La Plage aux Champs

Contribution à l’enquête publique

PPRI de la Rémarde, de la Prédecelle et de la Charmoise

Demande de réexamen du zonage rouge

Planche technique d’étude - 12 novembre 2026 - Emprises et ouvrages à vérifier contradictoirement

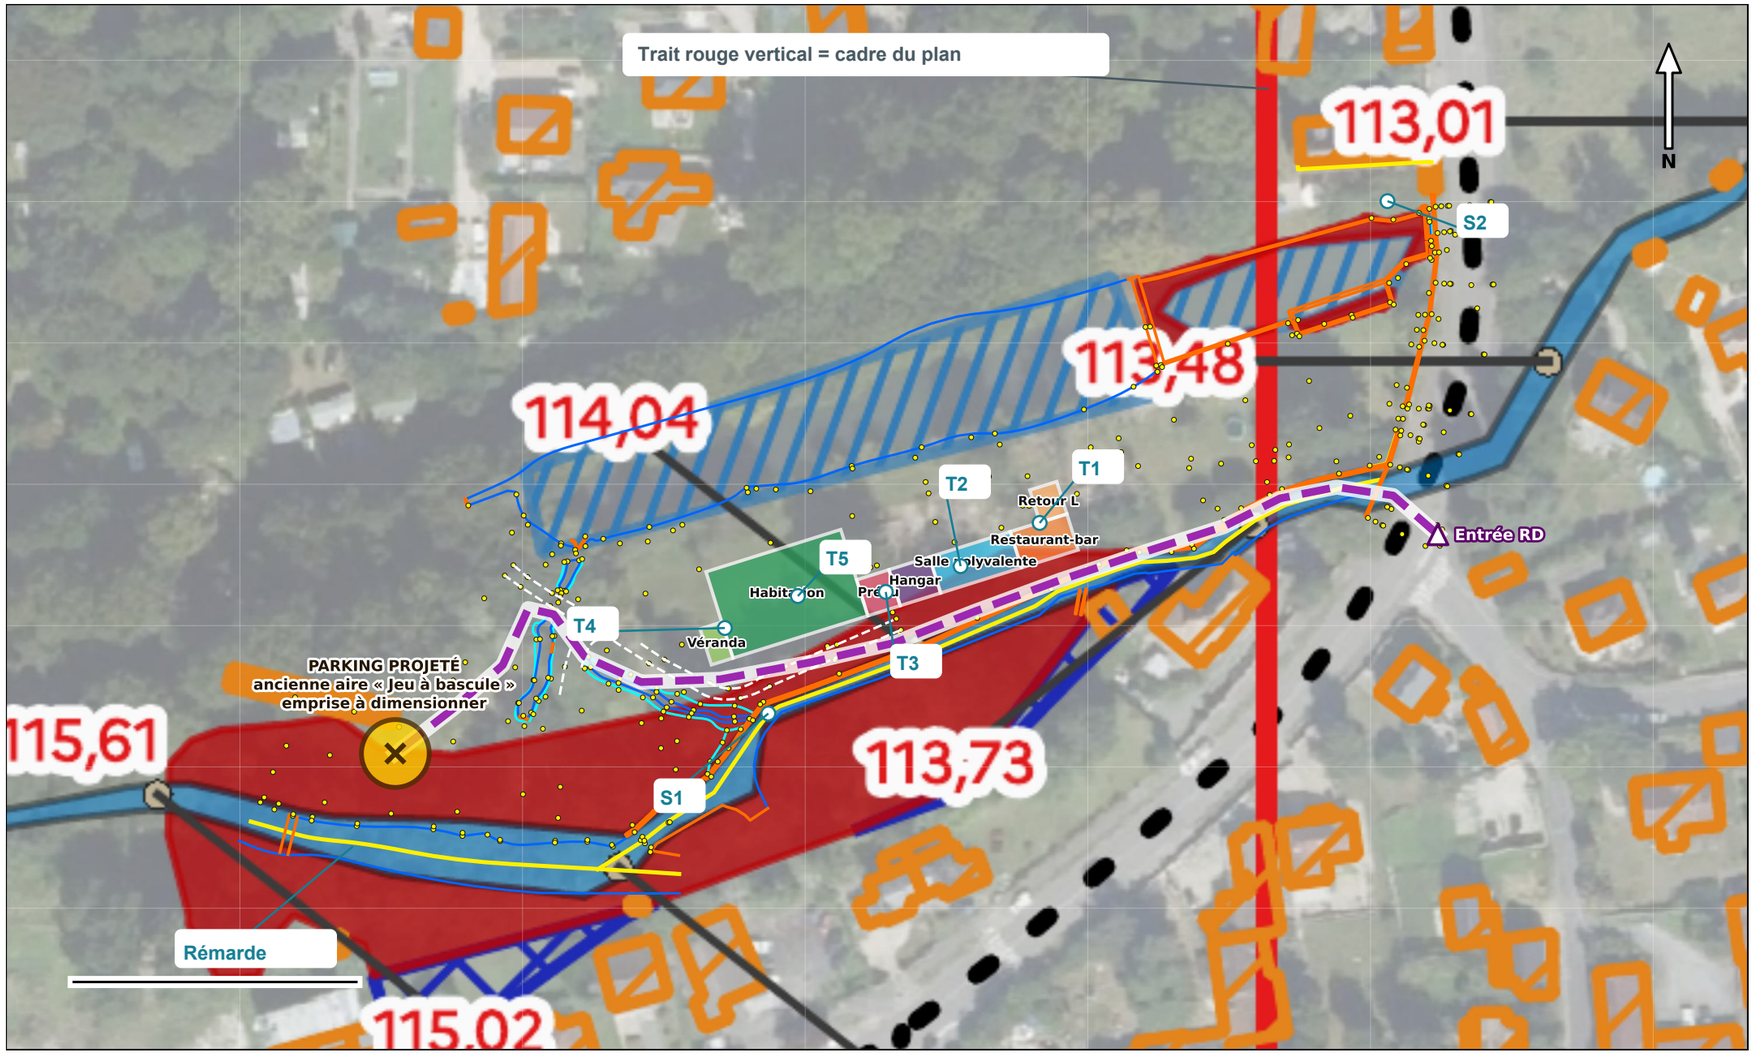
La bande riveraine apparaît en rouge foncé / aléa faible / non urbanisée sur les trois cartes. Lecture visuelle à confirmer aux emprises par les données SIG.

Le trait rouge vertical est un bord de cadre, pas une limite de zonage.

Les cotes rouges sont des repères de crue : rattachement à l’axe et interpolation nécessaires (règlement p.8).

Demander les CR/hauteurs/vitesses, le terrain du modèle et les fiches d’ouvrages ; rectifier le rouge là où la confrontation contradictoire le justifie.

Figure 1 : Localisation des photographies (carte IGN Géoportail, 30/07/2020)

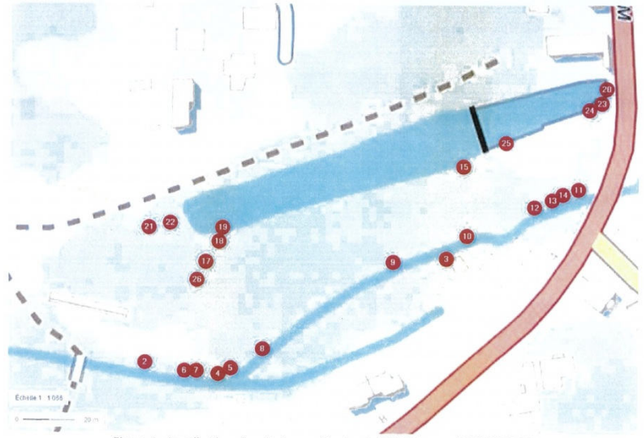
Mur : photos 8-11 (PDF p.7). Secteur localisé par la carte du rapport, sans tracé coté certifié ici. Hauteur ≈5 m : estimation du propriétaire. Déversement : photos 4-5 ; alimentation : 6-7 (PDF p.5). Correspondance avec S1/S2 à établir.

Figure 10 : Arbre poussant dans la maçonnerie

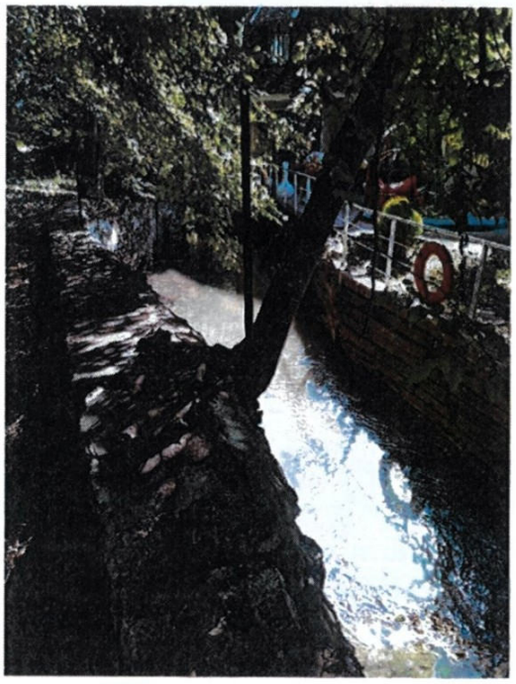
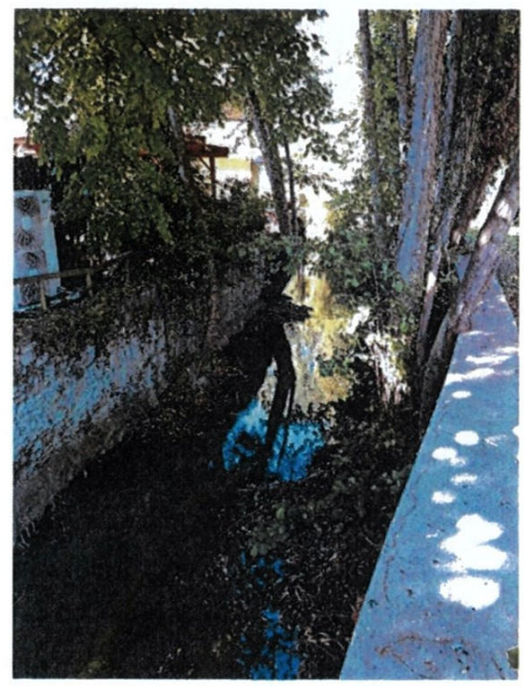
Repère / élément	Donnée utilisable	Limite / confrontation à demander
M - mur maçonné	GEMAPI, PDF p.1 (carte) et p.7 (figures 8-11) : présence photographique. Hauteur ≈5 m : estimation du propriétaire.	Segment exact, crête, pied, épaisseur, ouvertures, état et continuité à relever. Les nombreuses annotations Zmuret ne sont pas automatiquement celles de ce mur. Représentation en 1D/2D, surverse, contournement et défaillance à vérifier.
S1 - annotation Zseuil	112,55 m ; DXF handle 1E3B3. S1 situe l'insertion du texte.	Ce libellé n'établit pas à lui seul la cote complète du déversoir GEMAPI. Identifier ouvrage/section et rattachement, puis obtenir cote de crête et loi hydraulique retenues.
S2 - annotation Ztrop plein	113,96 m ; DXF handle 1E363. S2 situe l'insertion du texte.	Identifier le trop-plein concerné, son ouverture, sa relation avec l'étang et ses conditions de fonctionnement ; ne pas le confondre avec S1.
